Информационный бюллетень: Изменение термостата для бойлеров с мягкой теплоизоляцией

ИНФО – HR i & HR s

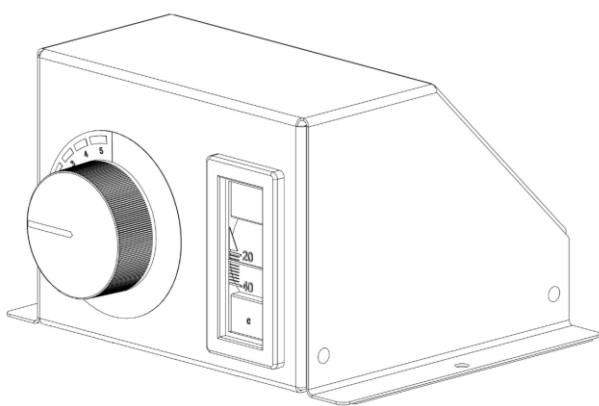
ОПИСАНИЕ ПРОБЛЕМЫ:

По причине изменений в линейке HR i, связанных с заменой теплоизоляции на мягкую, необходимо произвести замену комплекта панели управления нагревом A1002274. Так как теперь, капилляр термостата имеет недостаточную длину, чтобы установить его в погружную гильзу бойлера.

Введен новый, дополнительный комплект термостата для бойлеров с мягкой теплоизоляцией под арт.: A1004714 как замена для A1002274.

- Термометр и термостат имеют капилляр достаточной длины, чтобы поместить их в погружную гильзу бойлера HRi
- Все провода предварительно подключены; сервисному специалисту (установщику) необходимо просто подключить трёхконтактный штекер.
- Процесс установки и подключения комплекта термостата описан в руководстве к данному комплекту.

A1002274 = поставка прекращена (остатки могут быть использованы совместно с бойлерами линейки HR)

A1004714 = **может быть использован** с бойлерами линейки HR s и **должен применяться** к HR i
